LICITACIÓN PÚBLICA 12/21

Objeto: 1° LICITACIÓN PÚBLICA PARA LA ADQUISICIÓN DE CÁMARAS DE VIDEOVIGILANCIA Y EQUIPAMIENTO TECNOLÓGICO PARA EL CENTRO OPERATIVO Y MONITOREO SALADILLO

CIRCULAR ACLARATORIA N° 2

ANEXO TÉCNICO N°2 – CAMARA PTZ TIPO DOMO DE CONTROL URBANO

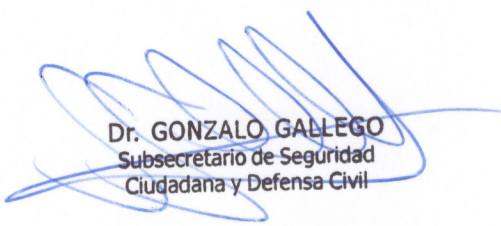
3) En el “ANEXO TÉCNICO N°2 – CAMARA PTZ TIPO DOMO DE CONTROL URBANO” en el PUNTO A) debió decir:

CARACTERÍSTICAS:

- 2MP 25x Starlight IR WizSense Network PTZ
- 1/2.8” 2Megapixel CMOS
- Powerful 25x optical zoom
- Starlight technology
- Max. 50/60fps@1080P
- Perimeter protection
- Support PoE+
- IR distance up to 100m
- SMD PLUS
- IP66
